改善箇所説明図

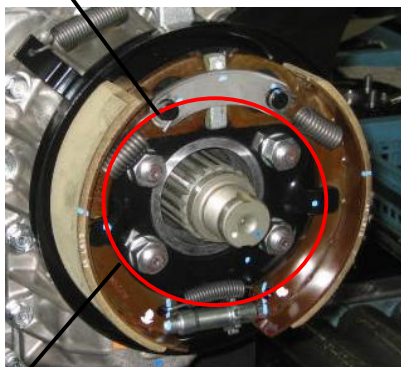
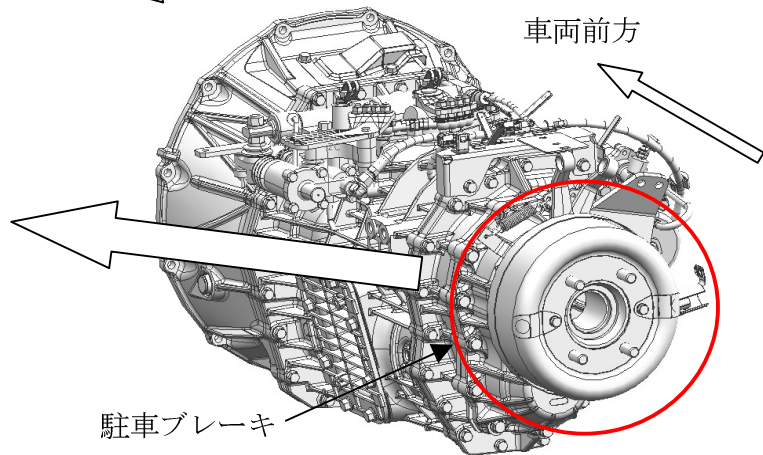
駐車ブレーキと変速機を締結しているナットの取り付け工程が不適切なため、ナットの締め付けが不十分のものがある。そのため、当該ナットが緩んで変速機の出軸部に引っ掛かり、最悪の場合、走行不能に至るおそれがある。

改善の内容: 全車両、駐車ブレーキの取り付けナット(4箇所)を正規トルクで締め付ける。

識別: プロペラシャフトベアリングホルダー一部に白色ペイントを塗布する。
